Utlåtande 2014:40 RIII (Dnr 311-203/2014)

Detaljplan för Gasklocka 3 och 4, del av Norra Djurgårdsstaden, Hjorthagen 1:2 m.fl., Dp 2009-11340-54

Bild. Elevation och jämförelse mellan samrådsförslaget och inriktning för utställningsförslaget – Herzog & de Meuron

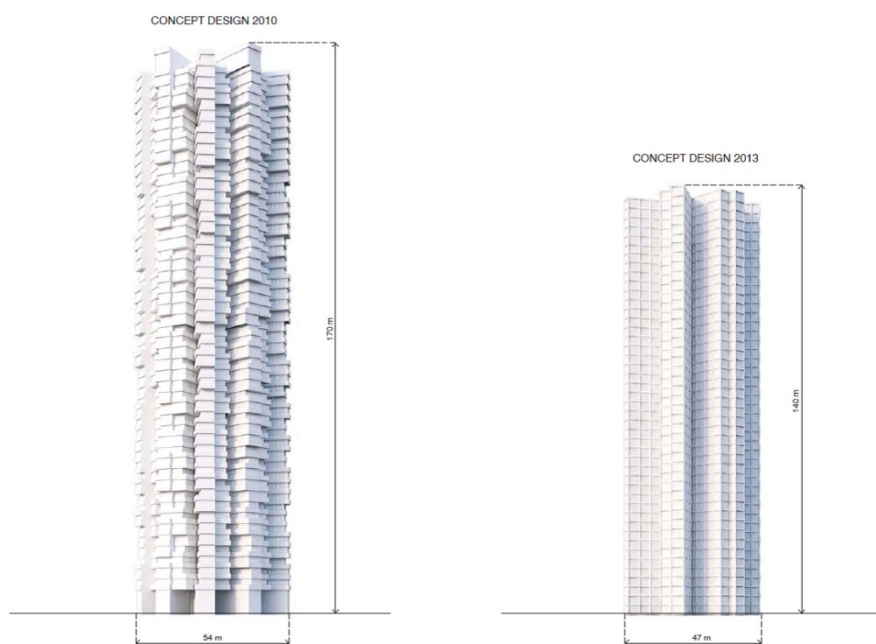
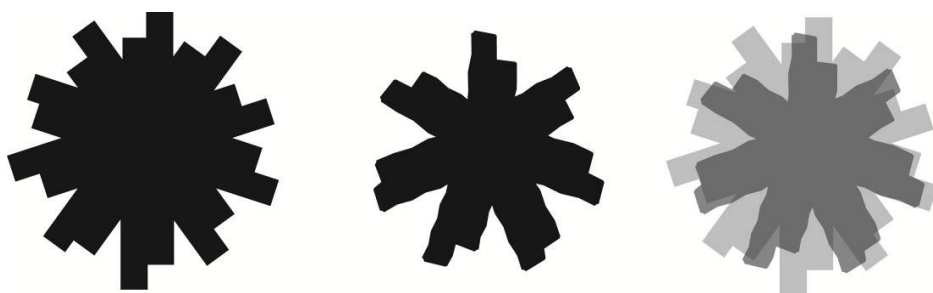
Samrådet redovisades i stadsbyggnadsnämnden den 23 maj 2013. Under samrådet har ett sjuttiofem yttranden lämnats. Kritik har framförts avseende förslaget påverkan på kulturmiljövärden i sin närmiljö och i stadsbilden genom byggnadens höjd och volym. Även rökplymen från Värtaverkets skorstenar har framkommit som problematisk för de översta våningarna i den höga byggnaden.

Länsstyrelsen bedömde att ett genomförande av planen är förenlig med riksintresset Stockholms innerstad med Djurgården men att fördjupade studier avseende förslaget påverkan behövde genomföras. För Kungliga nationalstadsparken påpekades att planhandlingarna och MKB behövde kompletteras innan en slutlig bedömning kunde göras huruvida påverkan är förenlig med de skyddsbestämmelser som finns.

Mot bakgrund av genomfört samråd har byggherren Oscar Properties i samråd med staden vidareutvecklat projektet genom en omarbetning av volymen där byggnadshöjden och diametern minskats. Beslutet baseras också på de studier av konstruktionen som byggherren genomfört efter samrådet. Tidigare föreslagen utformning, med de v-formade planlösningarna, ligger till grund för bearbetningarna och har varit en viktig gestaltungsprincip. En viktig faktor var också att i den fortsatta processen säkerställa den arkitektoniska kvalitetsnivån som förslaget besitter. Detta innebär i huvuddrag följande:

- Byggnaden sänks i höjd från 170 meter över mark till 140 meter över mark.
- Byggnadens omfattning i plan minskar från 54 meter i diameter till 47 meter i diameter.
- Antalet lägenheter per våningsplan minskar från 12 lgh till 8 lgh per normalplan.
- Bevarandet av fackverkskonstruktionen i Gasklocka 3 och utvecklingen av dess innehåll ska fortsätta utredas.
- Gestaltningskvaliteten i projektet säkerställs genom upprättande av kvalitetsprogram som kompletterar planhandlingarna och exploateringsavtal.
